## Risposte alle richieste di chiarimenti del 04/03/2026

Rispetto alle richieste pervenute si riportano di seguito le domande formulate e le relative risposte **evidenziate in colore blu**.

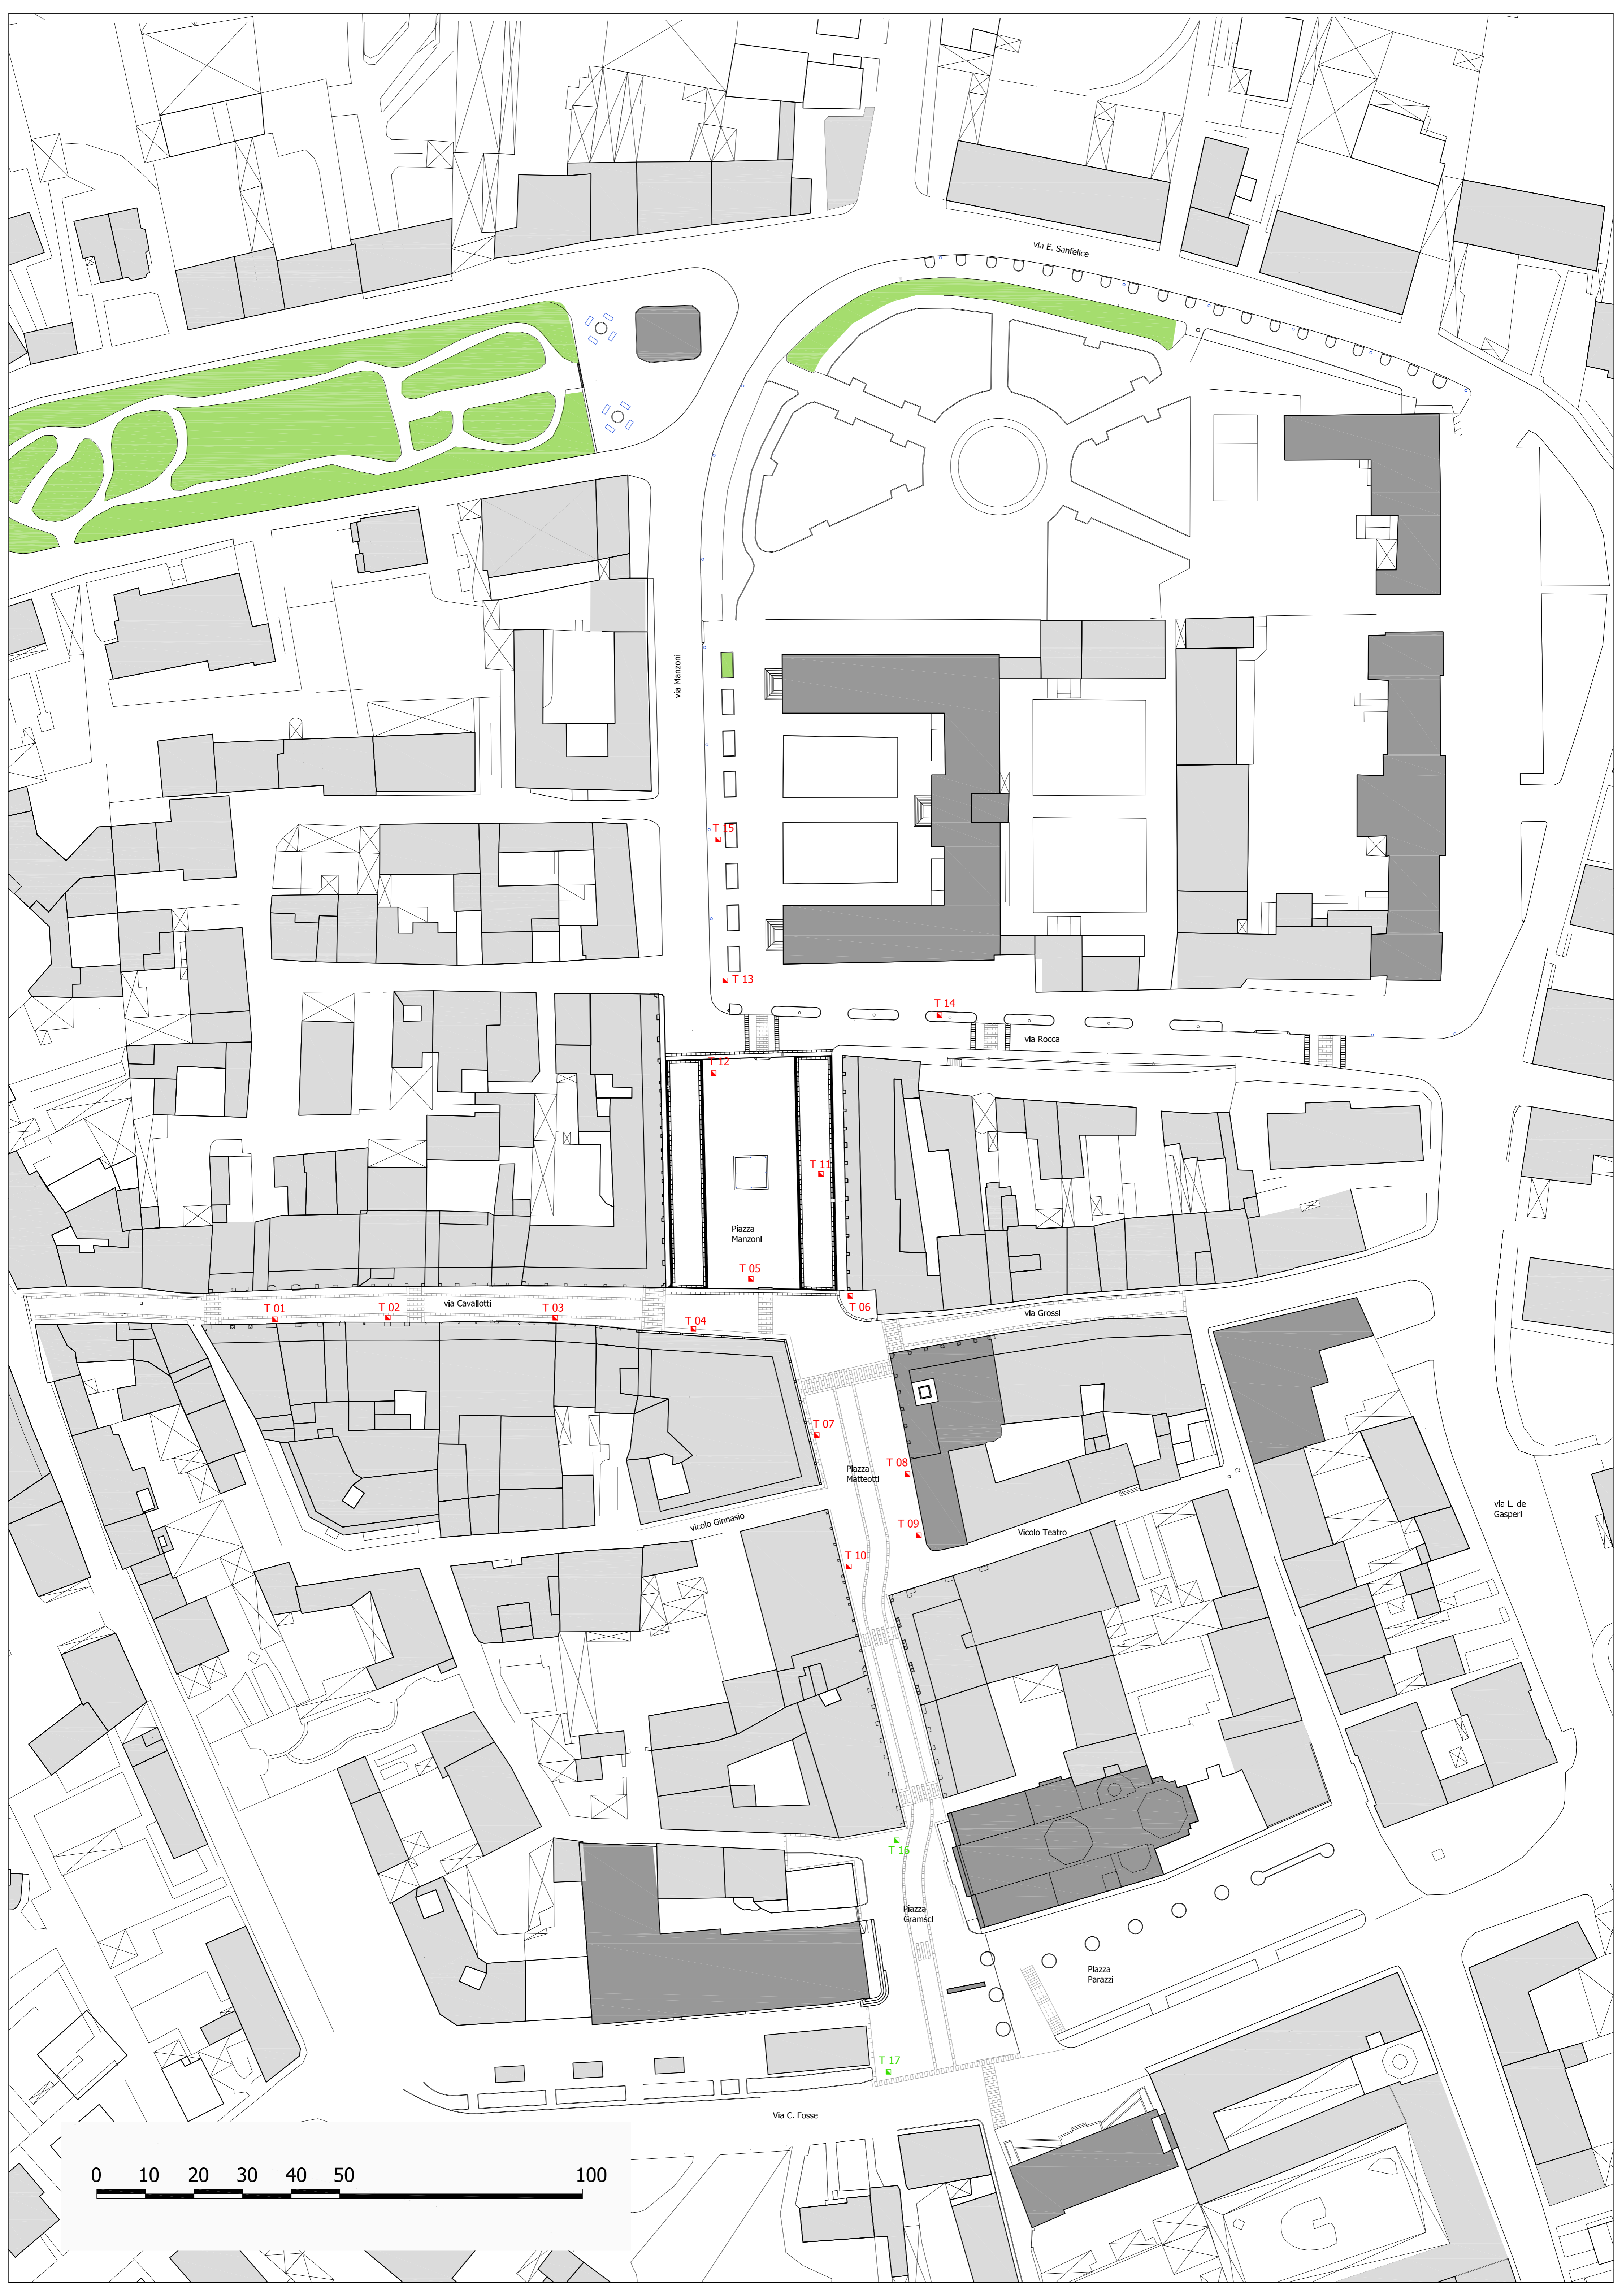
- l'intervento di adeguamento completo sia limitato alle n°15 torrette a scomparsa presenti nel centro storico e individuate graficamente all'interno della planimetria allegata all'Avviso.

**Si, si conferma la sostituzione delle 15 torrette a scomparsa. A scanso di equivoci si riallega una planimetria con l'individuazione cartografica delle torrette; nello specifico si segnala che si richiede la sostituzione totale delle torrette evidenziate in rosso (dalla 1 alla 15) ed eventualmente, a discrezione del proponente, anche quelle evidenziate in verde (16 e 17).**
